機種	計器用変成器
----	--------

計器用変成器「名板表示」仕様変更のお知らせ

扱	A	日付	2011年4月	件名	計器用変成器「名板表示」仕様変更のお知らせ
整理番号	山-973	三菱電機(株)福山製作所

<原産国表示追加名板の表示例>

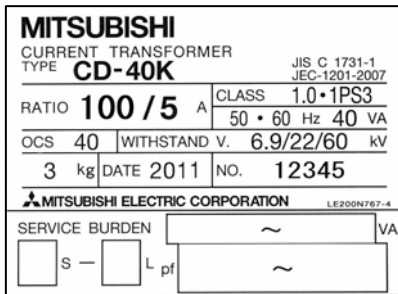
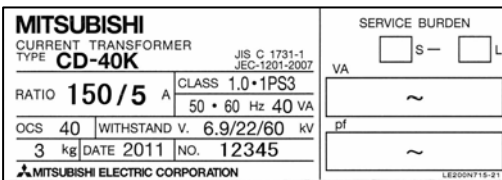
社名の下に原産国表示「MADE IN JAPAN」を追加します。
一部の機種は原産国表示追加に伴い、機器名称の表示位置も変更します。

対象機種	変更前	変更後
変流器(CT) CW-15LM CW-40LM CW-15LS CW-15LMS CW-5LS3 CW-5LMS3 CW-5S,CW-2SL CW-5SL TM-15,TM-40 零相変流器(ZCT) BZ-60A BZ-90A BZ-110A BZ-170A BZ-120SA 操作用変圧器 EMT-K,EMT-BB	CW-15LM 形 CT 300/5A の表示例 	 <div style="border: 1px solid black; padding: 2px; display: inline-block; margin-top: 10px;"> 原産国表示を追加 </div>

<原産国表示追加と機器名称の位置変更の表示例>

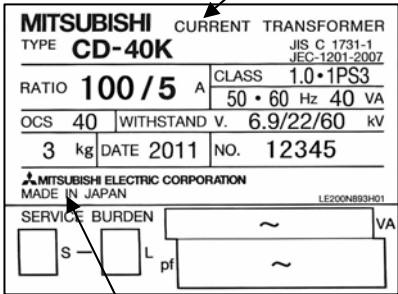
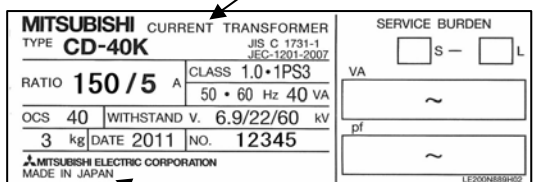
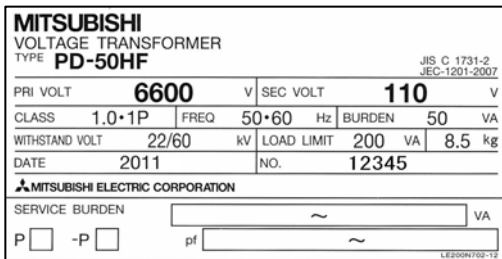
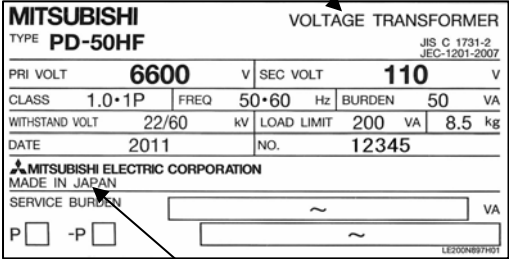
対象機種	変更前	変更後
変流器 (CT) CW-5L,CW-15L CW-40L,CW-5LP CW-15LP,CW-40LP CD-40K,CD-40NA CD-40ENA,CD-40GNA CD-40LN,CD-40H CD-15BB CD-10ANA,CD-25ANA CD-40ANA,CD-10CNA CD-25CNA,CD-40CNA EC-0(LA),BN-0(LA) BN-1(LA),BN-2A	CD-40K 形 CT 100/5A の表示例  CD-40K 形 CT 150/5A の表示例 	機器名称の位置変更  機器名称の位置変更  原産国表示を追加  原産国表示を追加 
計器用変圧器 (VT,EVT) PE-15F,PE-15 PE-50F,PE-50 PD-50HF,PD-50H PD-100HF,PD-100H PD-15KFH,PD-25KFH PD-50KFH,PD-100KFH PD-200KFH,PD-200K EP-0FH EV-L,EV-LX EF-0FC,EF-0XFC EF-03XFC EV-1,EV-1X EV-2,EV-2X EV-3,EV-3X	PD-50HF 形 VT 6600/110V の表示例 	機器名称の位置変更  原産国表示を追加
